Betreft: Nieuwe motor voor servicedoeleinden

GRAMMOFOON

Fig. 1

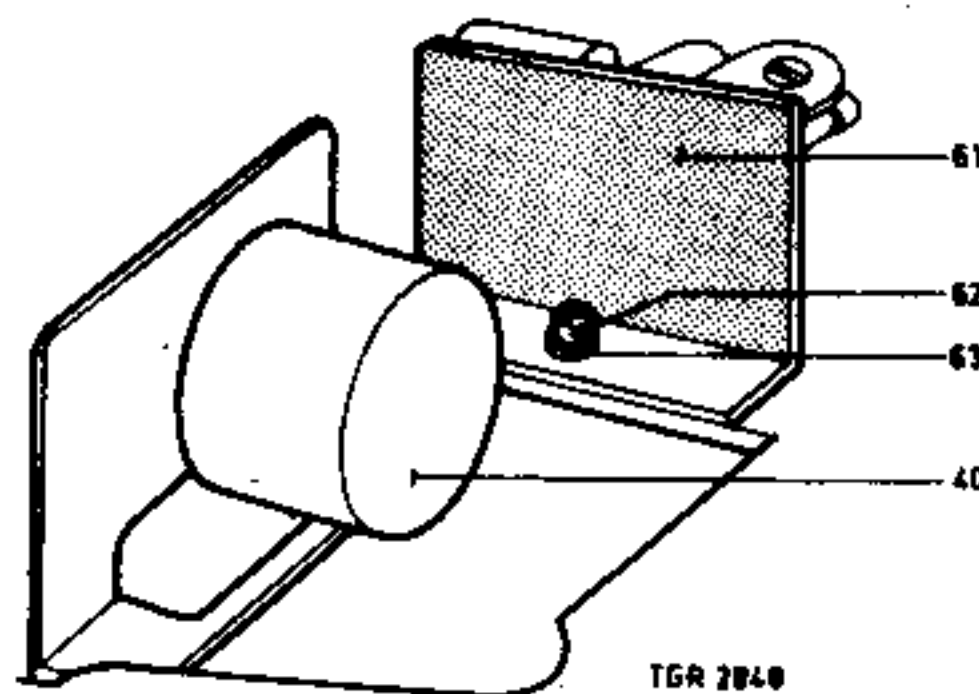
- a. De nieuwe motor pos.40 wordt op dezelfde manier ingebouwd als de oude motor (fig.1)
- b. De motorregelprint pos.61 wordt met de reeds aanwezige schroef pos.62 en sluitring pos.63 aan de montageplaat bevestigd.

Fig. 2

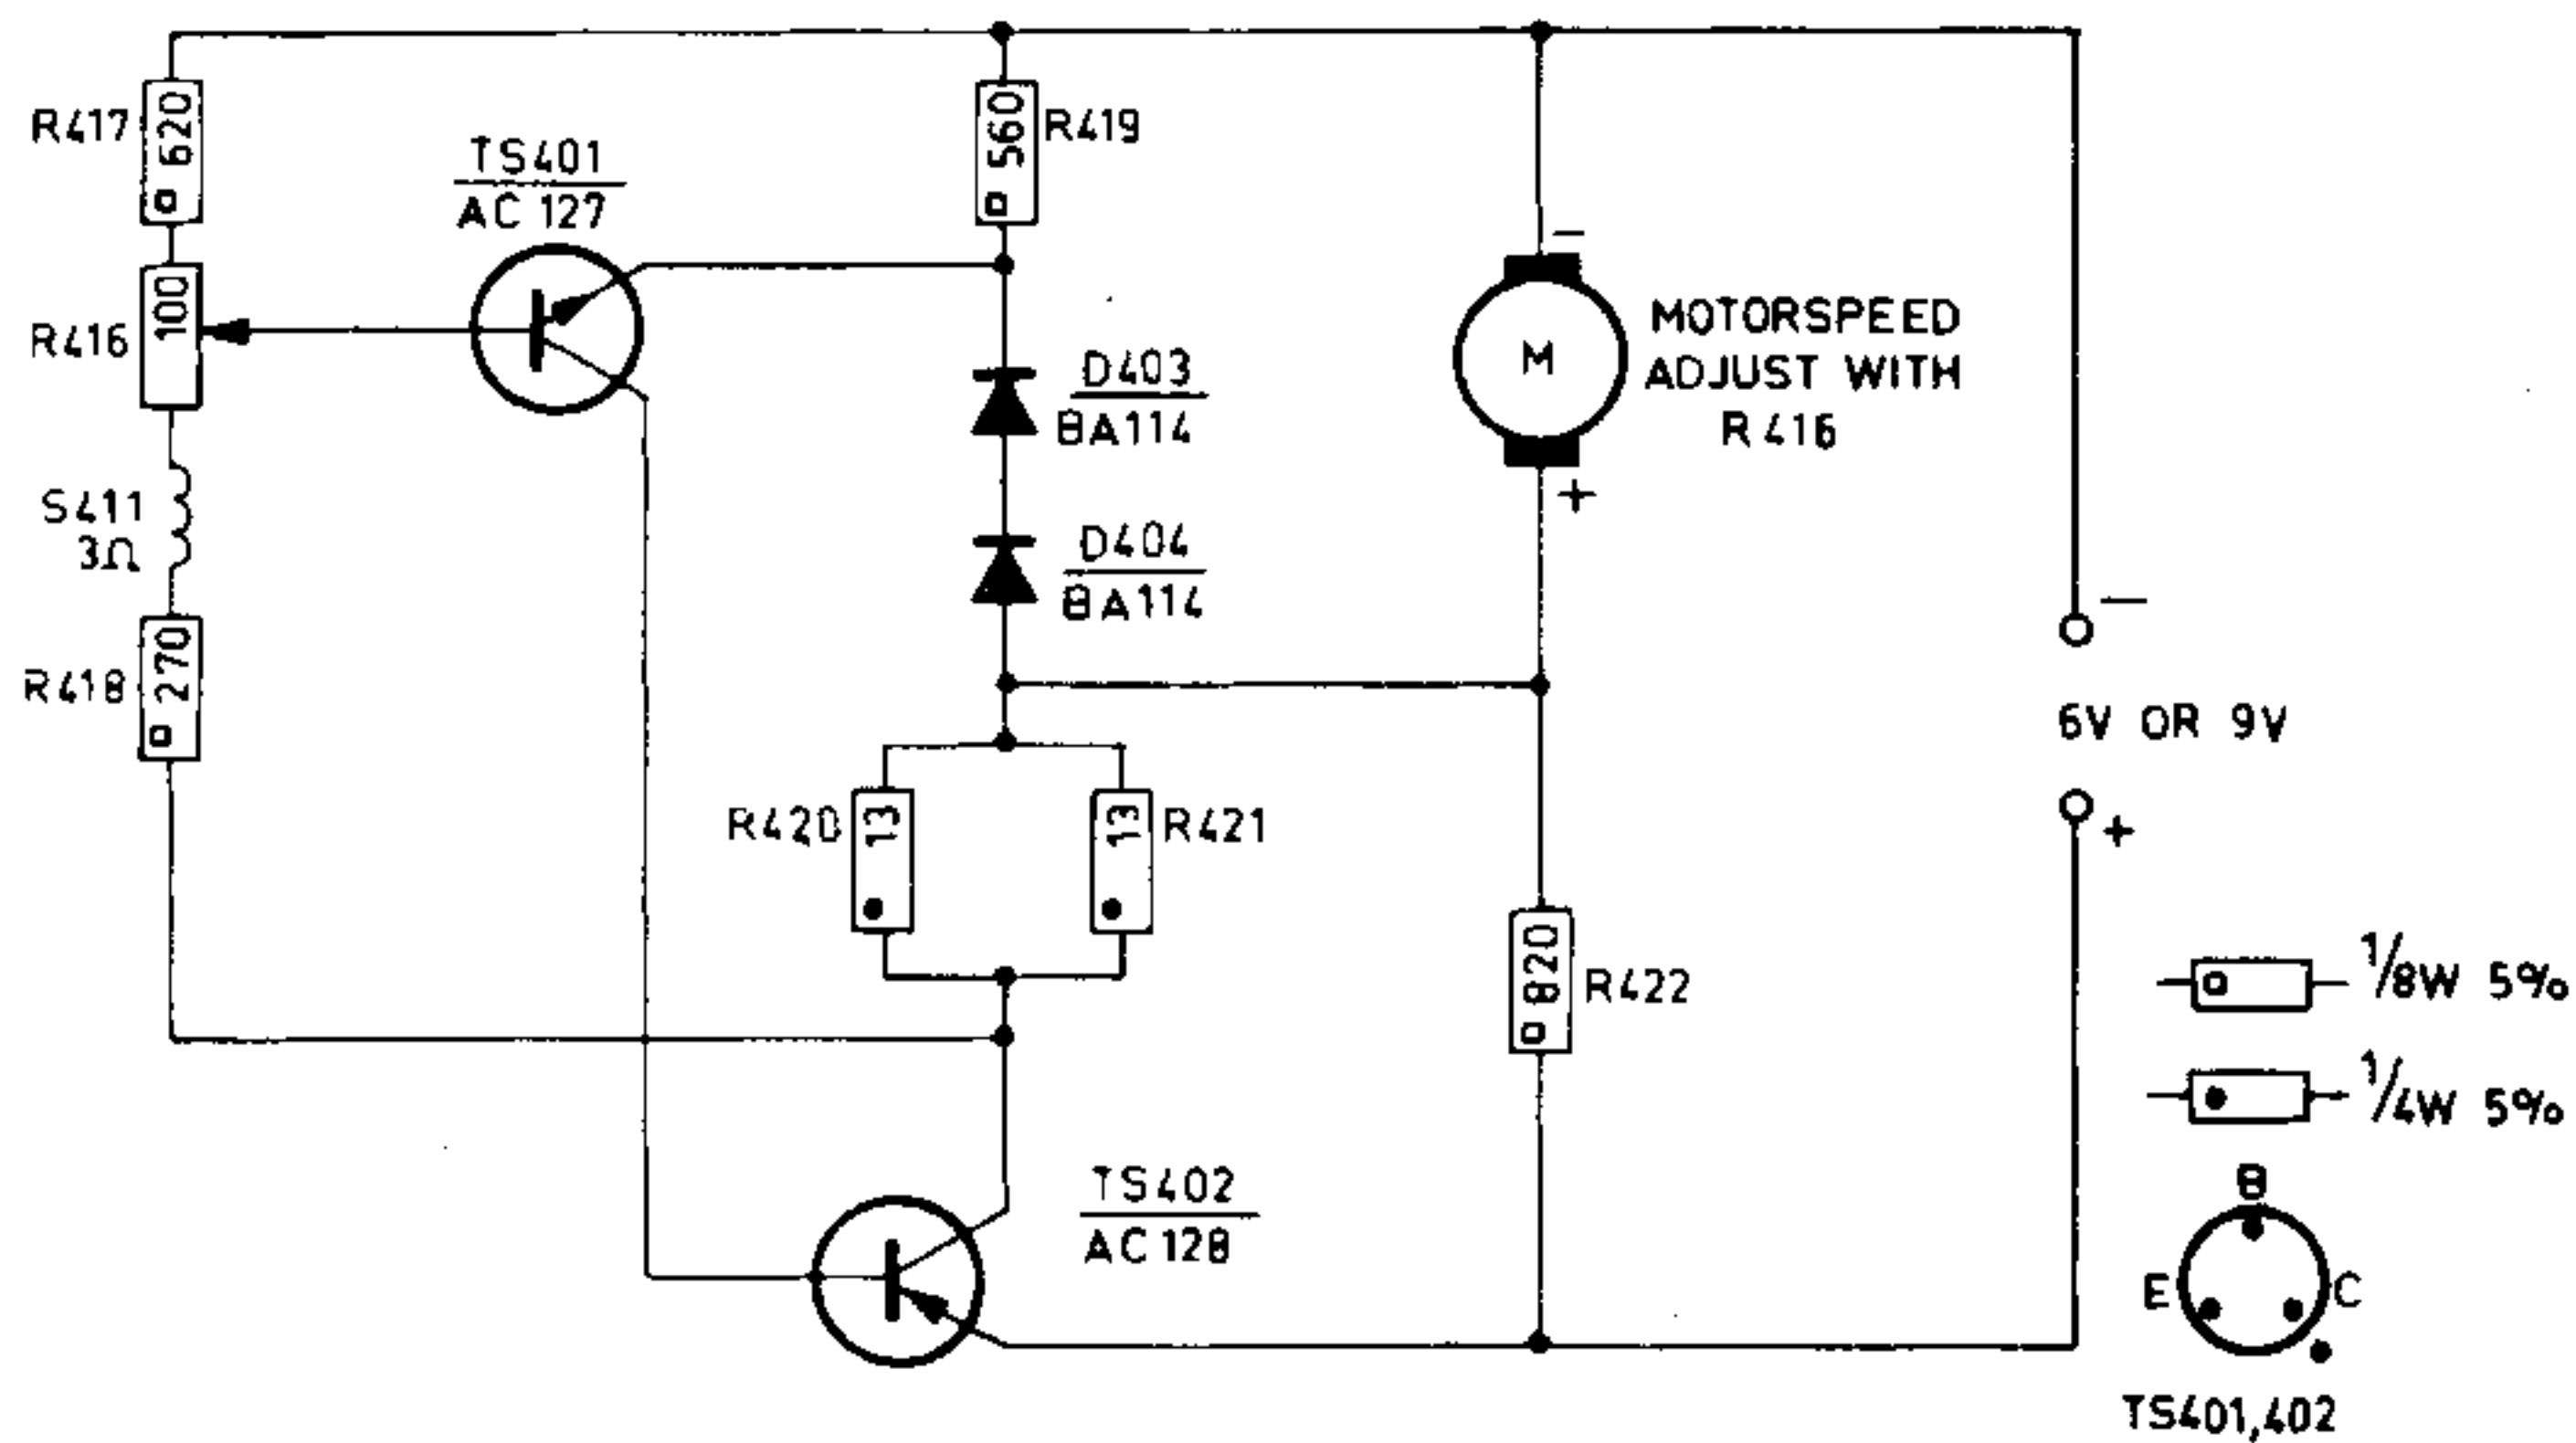
Voor principe- en montageschema zie fig.2 en 3.

Opmerking: Na vervanging van de oude motor door de nieuwe met motorregelprint moeten de toerentallen met behulp van R416 en een stroboskoopschijf afgeregeld worden (zie fig.2 en 3).
